监 理 通 知 单

工程名称: 安徽丰原明胶公司4.29mw屋顶分布式光伏发电项目 编号: ZHJL-FYMJ-TZ001

事由: 关于现阶段施工的质量问题

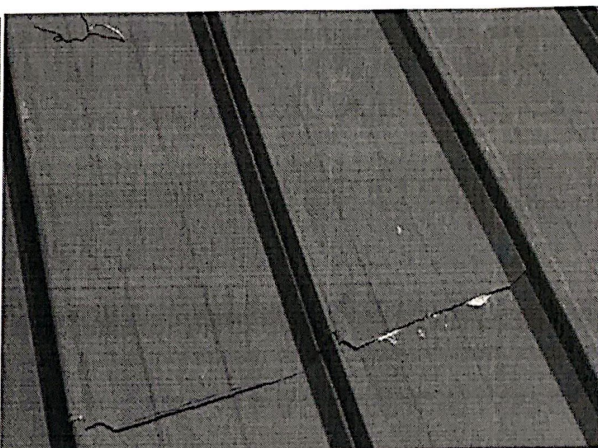
- 1、组件下电缆及 MC4 接头存在拖地现象。 2制胶车间屋面新瓦形个别出现拼接现象。

针对以上问题请贵项目部收到通知后认真对待, 如再出现此类情况, 造成的后果将由你单位自行承担, 待整改完毕应执行“三检”制度方可报监理验收, 限期 3日内整改完毕

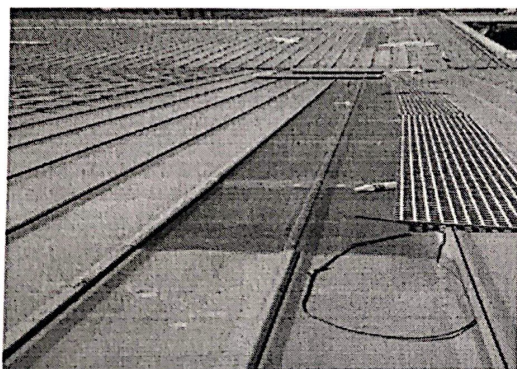
- 3、骨料车间屋面彩光带未安装警戒带。
